Keuringsverslag van een elektrische laagspanning- en zeer lage spanningsinstallatie

NIET CONFORM

Datum keuring: 21/02/2024

Straatnaam	Bredestraat
Huisnummer	47
Busnummer	
Postcode	3271
Gemeente	Scherpenheuvel-Zichem
Land	België

Afbelding schakel- en verdeelbord:

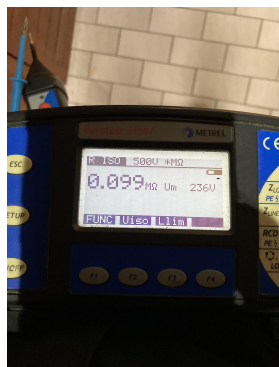
Bord 2: bepaalde automaten zaten te vast om ze zonder kans op schade eruit te krijgen daarom geen draadsecties en interne verbindingen bekend.

15.05 De deur en/of afschermplaat van het schakelbord dient (terug)geplaatst worden. Aanraking van Bord 2 onder spanning staande delen mogelijk. (Boek 1 Afdeling 5.1.4. en 5.3.5.1.A. en 4.2.2.3.)

15.07 Verdeelbord dient vervangen te worden, de beschermingsgraad tegen rechtstreekse aanraking is Bord 1:verdeelbord voorzien onvoldoende. (Boek 1 Onderafdeling 4.2.2.3.)
